STAVBA: III. etapa rekonstrukce a dostavby Sportovního a rekreačního areálu Kraví hora v Brně - rekonstrukce provozní budovy ÚSEK: 1.NP	Změnový list č. ZL18
OZNÁMENÍ ZMĚNY: Revize ústředního topení OZNÁMENÍ Č.: 1	
KOMU: OI MMB OD: KOMFORT a.s. DATUM: 22. 6. 2022 ODESLÁNO: POŠTOU: KURÝR: FAX: OSOBNĚ: 	
PŘEDMĚT ZMĚNY: Revize ústředního topení DOTČENÉ MÍSTO: - Sportovní a rekreační areál Kraví hora ODKAZ NA VÝKRESY: Projektová dokumentace zpracovaná ateliérem Architekti D.R.N.H. s. r. o. ODKAZ NA SOUPIS PRACÍ: Příloha č. 1 – položkový rozpočet ODKAZ NA JINOU ČÁST SMLOUVY:	
POPIS ZMĚNY: Změna se týká přívodu tepla pro střešní vířivku, která v projektu ÚT a ve výkazu výměr chyběla. Z tohoto důvodu muselo být potrubí předimenzováno a vytápění upraveno na vyšší výkon, který je pro tuto technologii potřeba. <u>Součástí změnového listu je:</u> Příloha č. 1 – Položkový rozpočet TOTO OZNÁMENÍ NESMÍ BÝT POVAŽOVÁNO ZA PŘÍKAZ KE ZMĚNĚ POTVRZUJÍCÍ POKYN K PROVEDENÍ PRACÍ, ALE POUZE JAKO PODKLAD PRO ZPRACOVÁNÍ NÁVRHU OCENĚNÍ ZMĚNY. ZHOTOVITEL NEBUDE PROVÁDĚT PRÁCE DOKUD NEOBDRŽÍ PŘÍKAZ KE ZMĚNĚ POKRÝVAJÍCÍ PŘEDMĚTNÉ PRÁCE.

Stavba: 2020-090.1 **III. etapa rekonstrukce a dostavby Sportovního a rekr

Bateriová jednotka SBU 2/6 E30

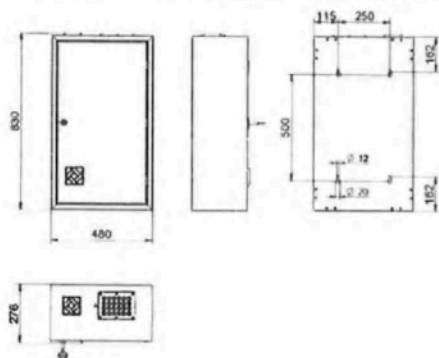
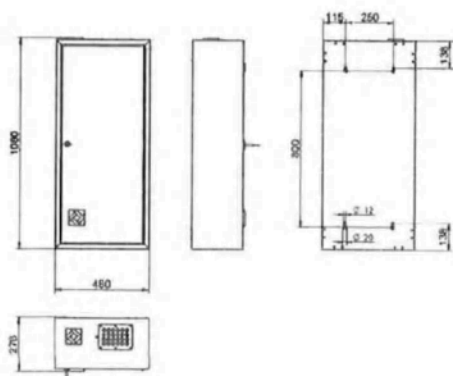
Č.pol.	Název	MJ	Množství	Cena/MJ	Celkem
EL37	Centrála CBS dle knihy svítidel	ks	-1,00	76 087,80 Kč	-76 087,80 Kč
EL37a	Centrála CBS - skříň s požární odolností EI30 - viz Technický list	ks	1,00	76 087,80 Kč	76 087,80 Kč
